Santa Fe, 30 de Mayo de 2018.

**“TERMINACIÓN NUEVO HOSPITAL DE CORONDA – BV. OROÑO 1180 –
CORONDA – DPTO. SAN JERÓNIMO”**

CIRCULAR ACLARATORIA N° 2 (CON CONSULTA)

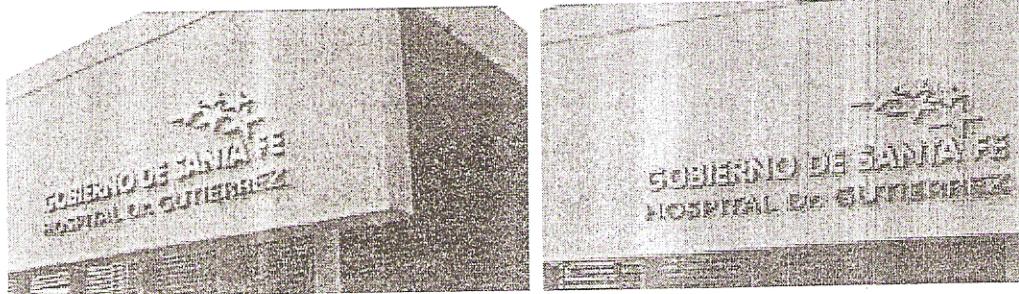
Consulta N° 8: Las letras de acero inoxidable en la fachada, ¿qué debe decir en la tipografía y qué tamaño debe tener?

Las letras serán de acero inoxidable corpóreas, de 30 cm el texto que corresponde a "GOBIERNO DE SANTA FE" y 25 cm correspondiente a "HOSPITAL SAMCO CORONDA". Se incluyen las 5 estrellas también en acero inoxidable. Ver modelo en fotografías.
